Mission régionale d'autorité environnementale

**Avis délibéré de la mission régionale
d'autorité environnementale
Hauts-de-France
sur le projet de parc éolien Les Garaches
sur la commune d'Assainvillers (80)**

n°MRAe 2018-3089

Carte de l'implantation des parcs éoliens à la date du dépôt du dossier en 2016 (source : étude d'impact page 29)

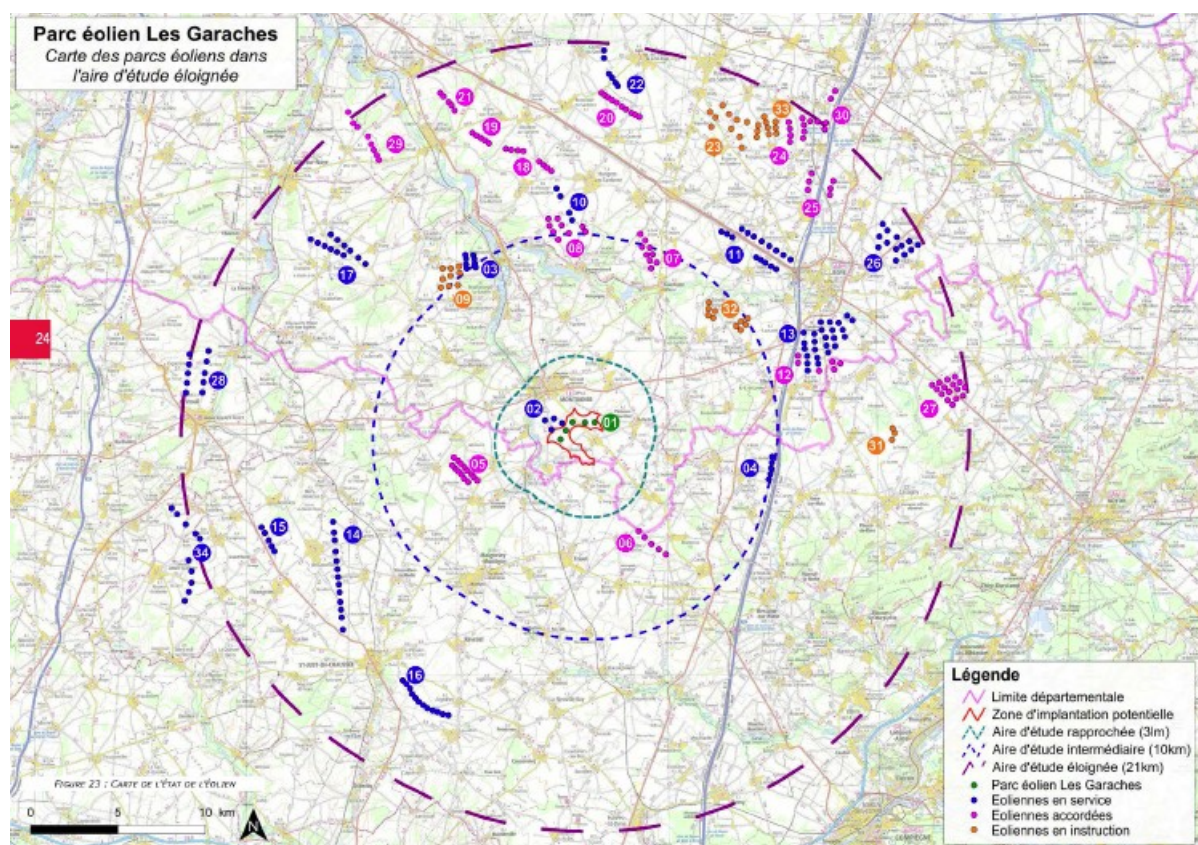
L'étude des impacts cumulés a été effectuée, mais elle ne prend en compte que les parcs connus au moment du dépôt initial du dossier, le 24 novembre 2016, alors que le dossier a été complété en mars 2018. Une mise à jour de l'analyse des effets cumulés avec les autres projets éoliens connus aurait pu être conduite.

L'autorité environnementale recommande d'actualiser l'étude d'impact en prenant en compte les projets connus à la date de dépôt du dossier complété.
